Asunto: Ref.: Solicitud de Información Adicional para AN 659726-7 ID 119219 del Vertedero de Chiquita Canyon

Hola Chris, encontrará nuestra respuesta adjunta y en el texto en verde a continuación:

NORTH PERIMETER TANK FARM

CHIQUITA CANYON LANDFILL
CASTAIC, CALIFORNIA

N:\CAD\ASBUILT - MASTERS\CHIQUITA\CCCS\2025 ACAD\2025 CCLF Additional Info Request for AN 659726-7 10 119219 Tank Farm(s) LFP As-Built-2025-06-11.dwg Jun 11, 2025 - 1:46pm By: smedina

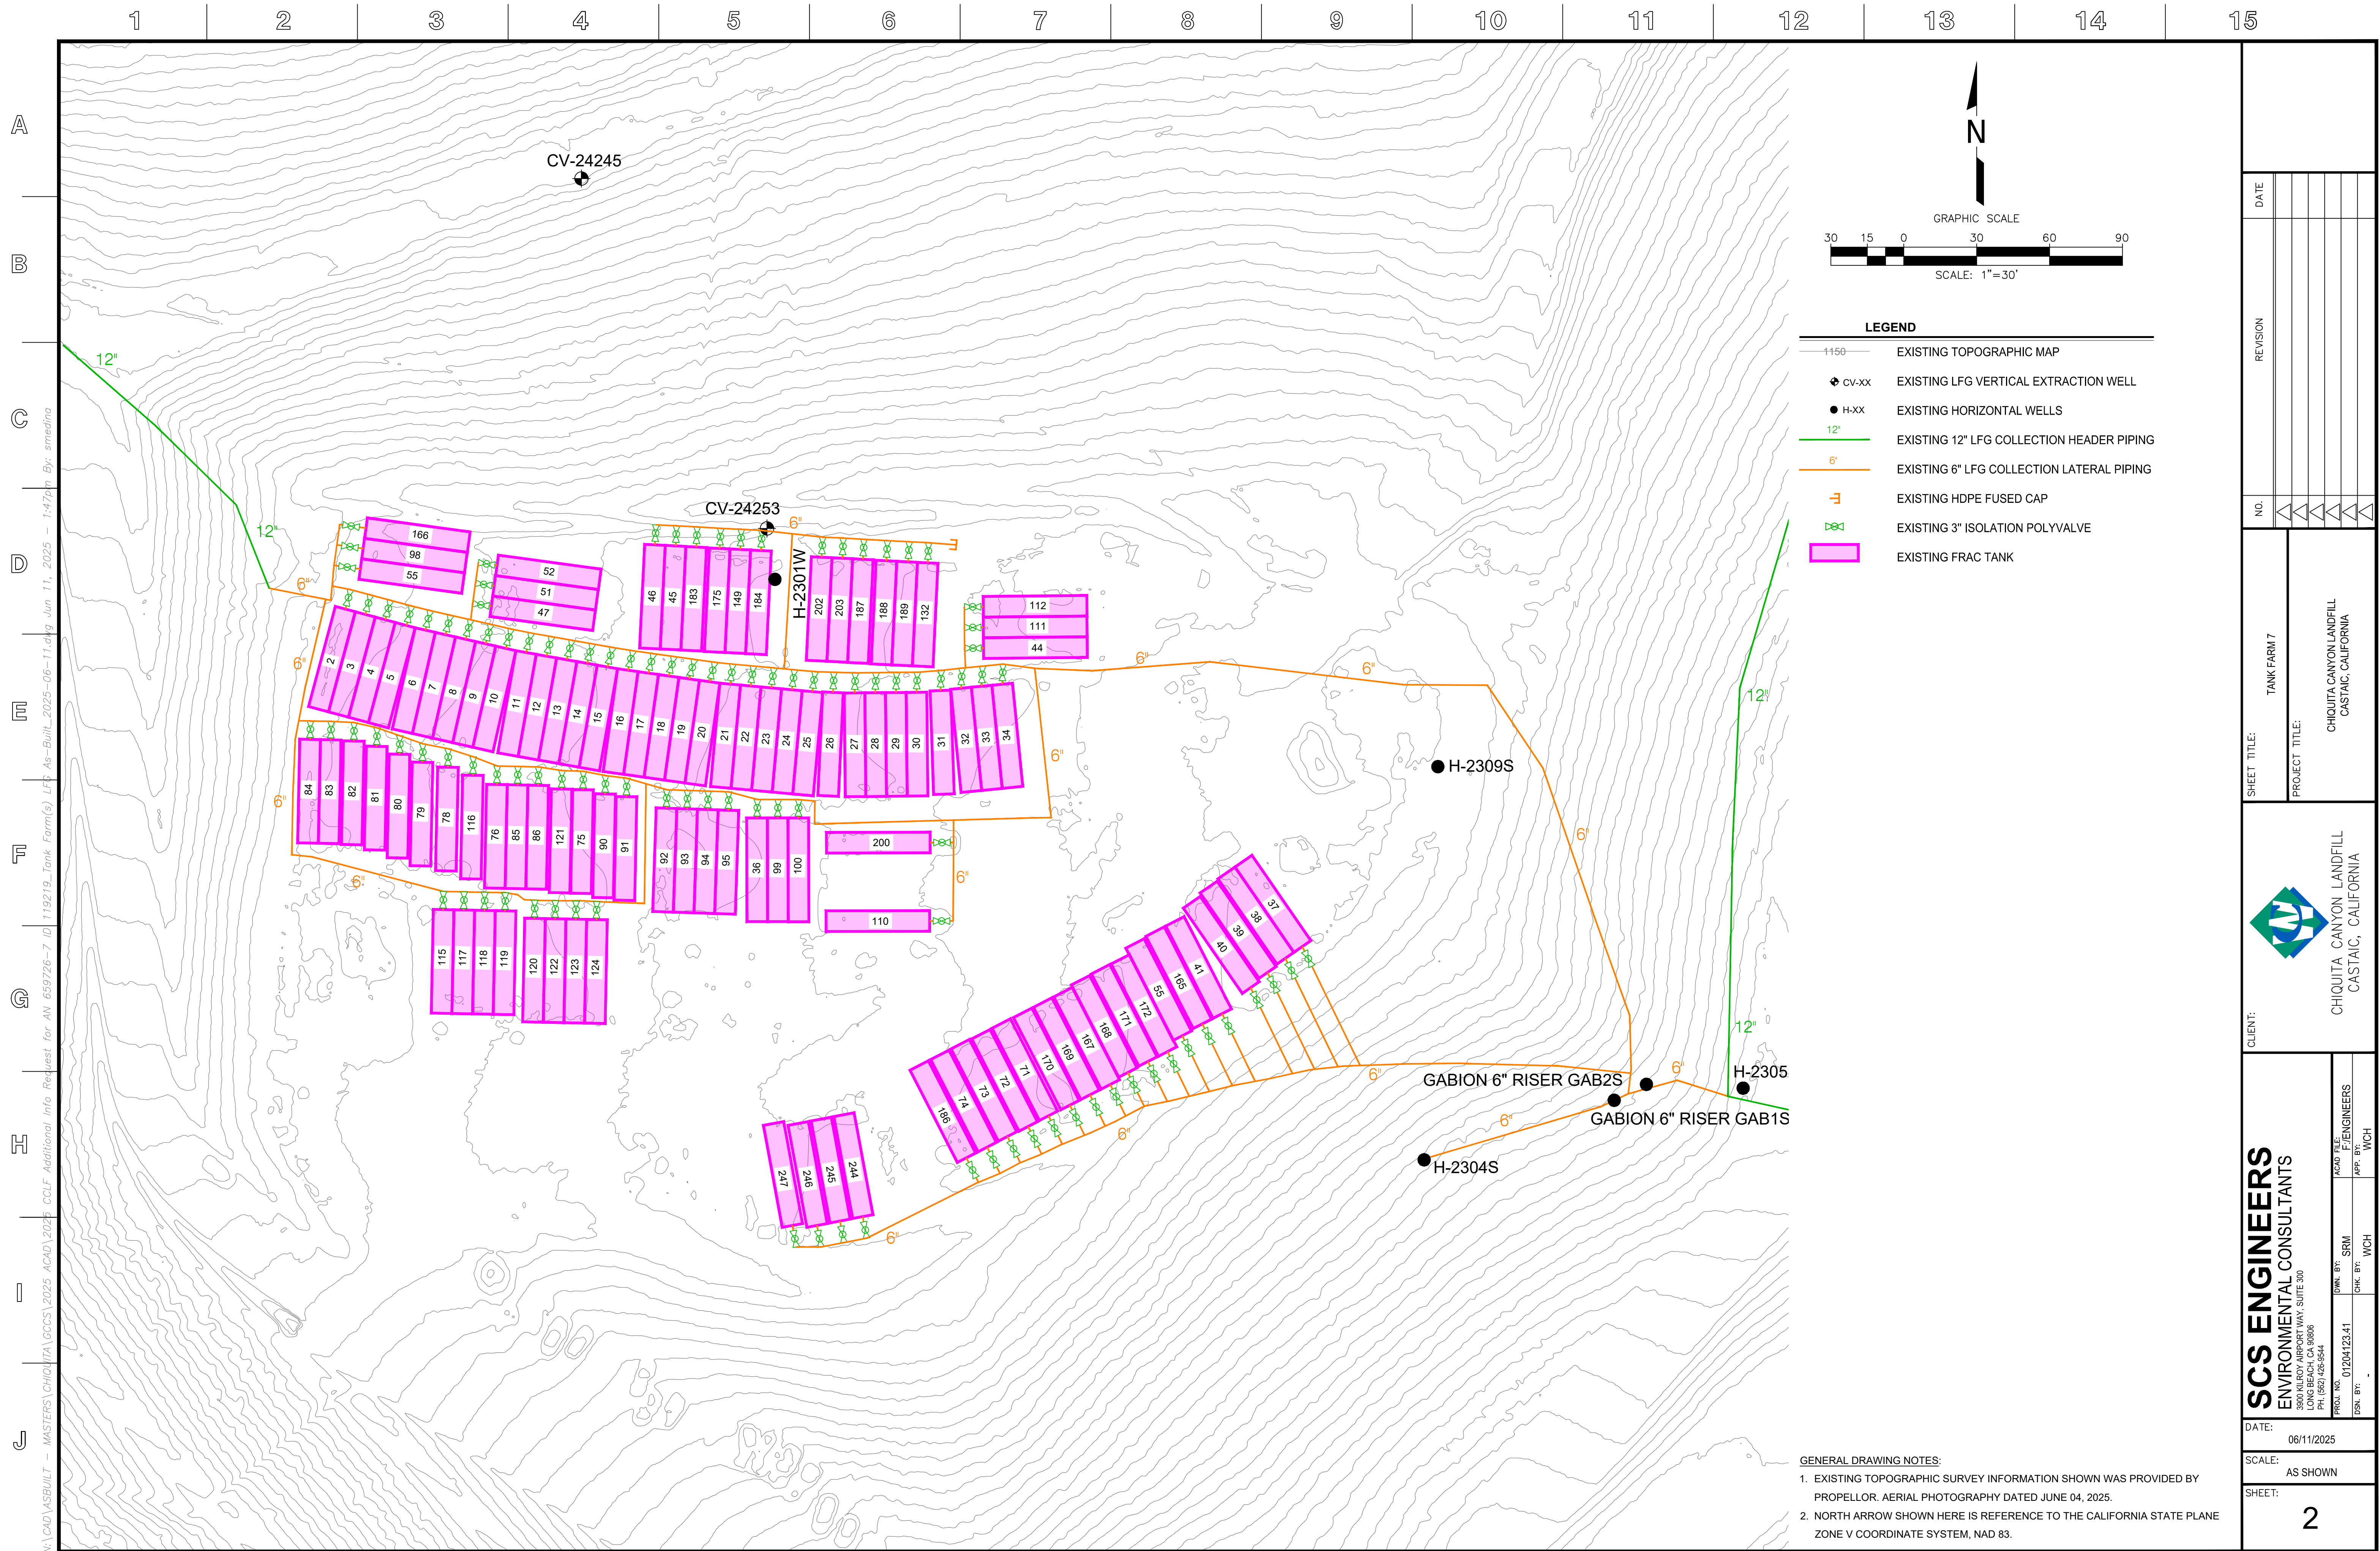
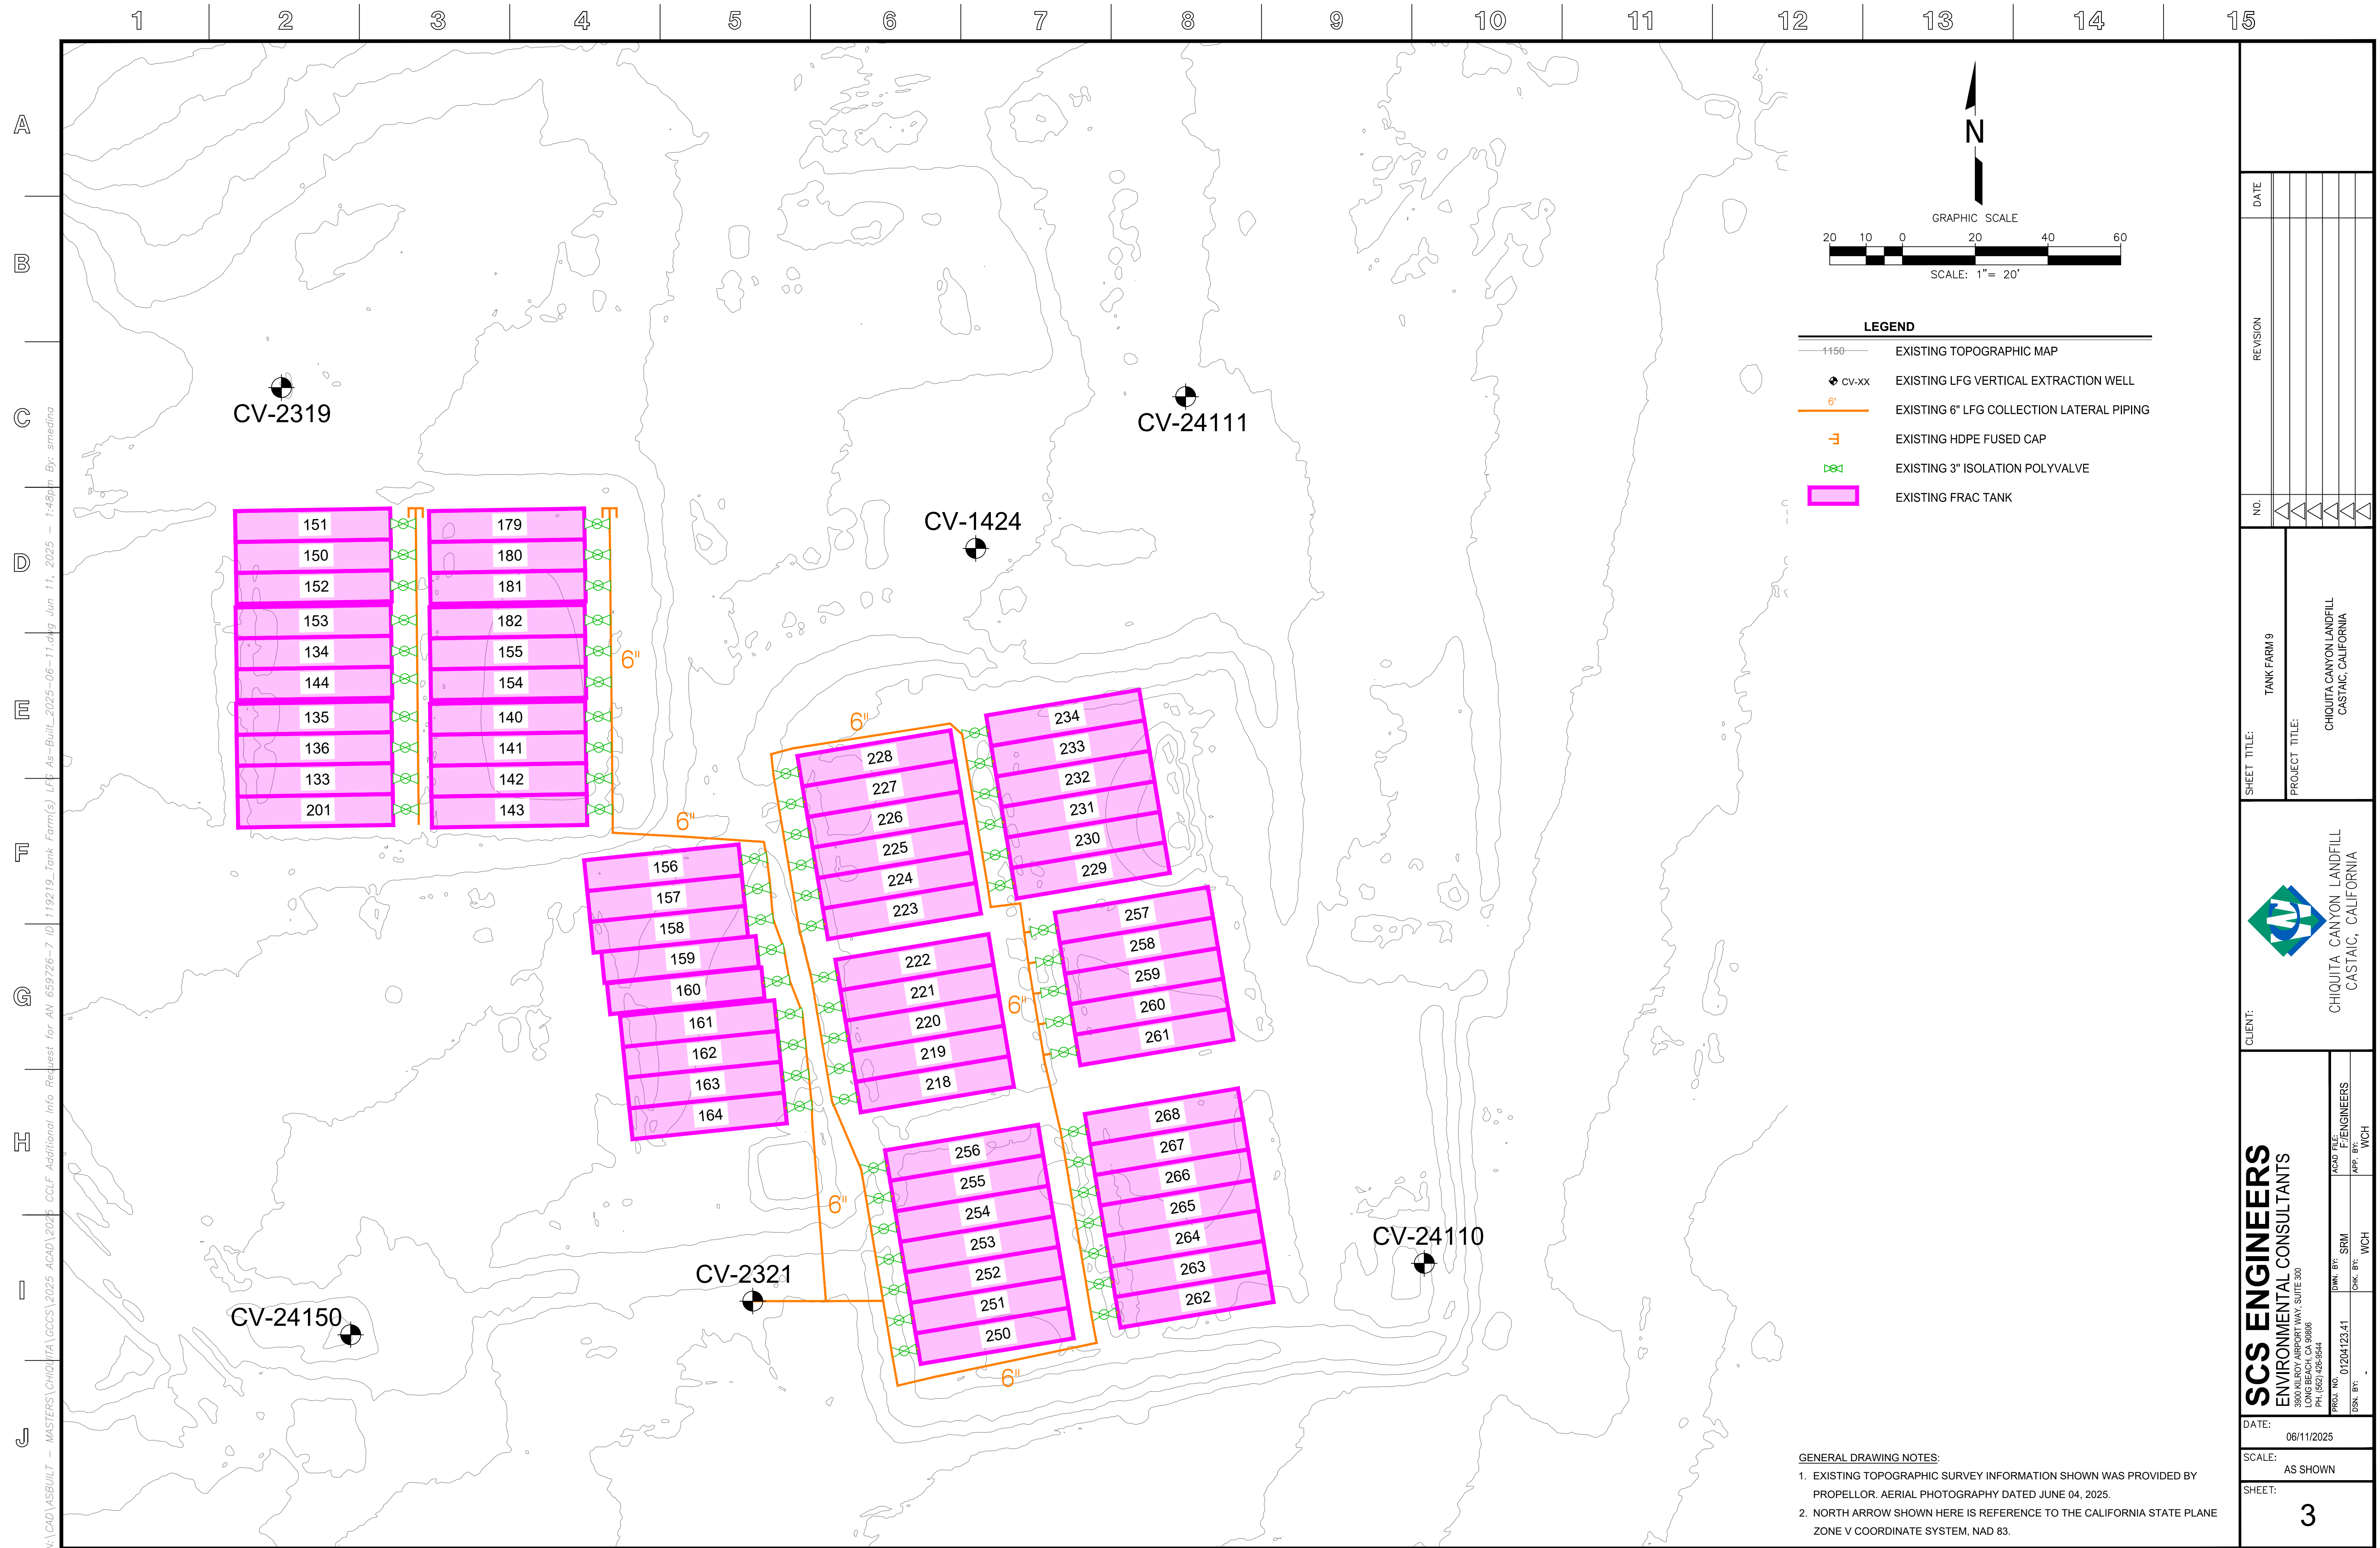
- * ¿Dónde están ubicados los cuatro tanques de 45,000 galones?
- * Proporcionar planos de vista en planta de cada parque de tanques individual, que muestren claramente las líneas de recolección/aspirado de gas que ventilan cada tanque, la conexión de estas líneas de tanques individuales a la tubería principal de gas dentro de cada parque de tanques y la tubería principal de gas dentro del parque de tanques. Por favor, asegúrese de que estén claramente indicadas las tuberías diferentes.

- * Proporcione un plano/mapa que destaque los pozos conectados a cada parque de tanques (si hubiera) y las tuberías principales que conectan al parque de tanques a las unidades de antorchas/TOX. Incluya el índice de flujo máximo y mínimo de vapor que se ventila por cada parque de tanques (en SCFM).

3. ¿Dónde están ubicados los cuatro tanques de 45,000 galones? **Son clarificadores que no están instalados.**
4. Proporcionar planos de vista en planta de cada parque de tanques individual, que muestren claramente las líneas de recolección/aspirado de gas que ventilan cada tanque, la conexión de estas líneas de tanques individuales a la tubería principal de gas dentro de cada parque de tanques y la tubería principal de gas dentro del parque de tanques. Por favor, asegúrese de que estén claramente indicadas las tuberías diferentes. **Consulte el pdf adjunto “2025 CCLF Additional Info Request...”.**

5. Proporcione un plano/mapa que destaque los pozos conectados a cada parque de tanques (si hubiera) y las tuberías principales que conectan al parque de tanques a las unidades de antorchas/TOX. Incluya el índice de flujo máximo y mínimo de vapor que se ventila por cada parque de tanques (en SCFM). **No hay pozos conectados al parque de tanques. Consulte el pdf “2025 CCLF Additional Info Request...” para observar las tuberías principales conectadas a los parques de tanques.**
